Mission régionale d'autorité environnementale

Avis sur le projet de construction d'une centrale photovoltaïque au sol à Weitbruch (67), porté par la société TRYBA ENERGY

n°MRAe 2021APGE73

Illustration 3 : Coupe transversale des tables

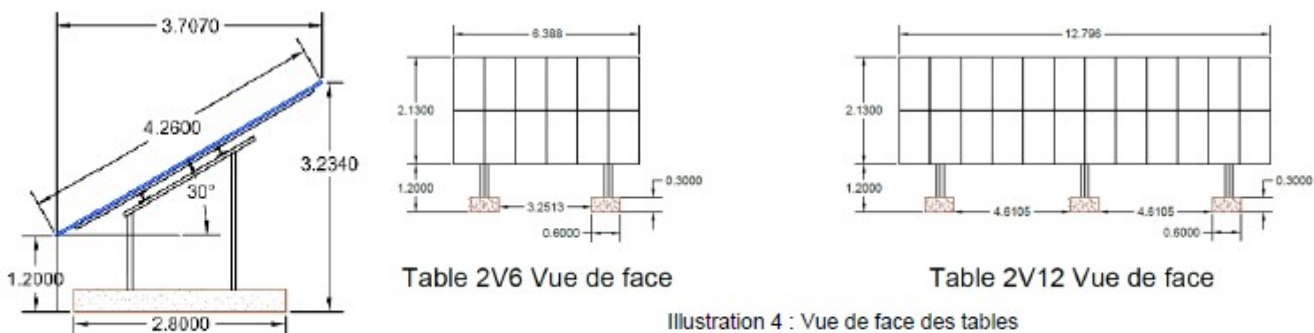
Les structures porteuses seront posées au sol par des systèmes de plots en béton afin de ne pas altérer le confinement installé au droit de l'ancienne décharge située au sud. De même, le système de câblage s'effectuera uniquement en réseau aérien.

En revanche, le dossier ne précise pas les précautions à prendre pour la partie nord.

L'Ae recommande de s'assurer que le système d'ancrage l'altérera pas le confinement installé au droit de l'ancienne décharge communale située au nord.

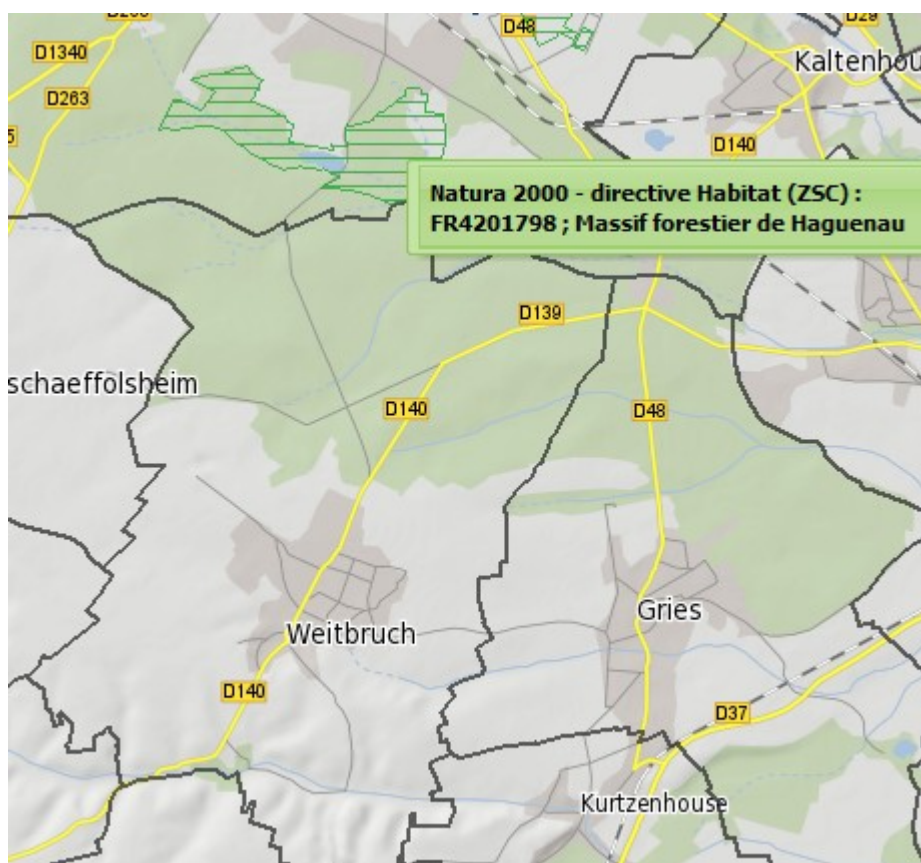
Un tableau récapitule les périmètres d'inventaires et à portée réglementaire situés au maximum à 3 km de l'aire d'étude. Un site Natura 2000¹⁵ se situe au-delà de ce périmètre et n'est donc pas mentionné. Il s'agit de la Zone Spéciale de Conservation (ZSC) du Massif forestier de Haguenau. Bien que ce site soit relativement éloigné du projet, il convient toutefois de procéder à une évaluation des incidences Natura 2000 qui doit comprendre *a minima* une indication et une localisation du site, ainsi qu'une conclusion sommaire mais argumentée sur l'absence ou non d'incidence significative sur le site Natura 2000.

L'Ae recommande de compléter l'étude d'impact par une évaluation des incidences Natura 2000 pour ce qui concerne la ZSC du Massif forestier de Haguenau.
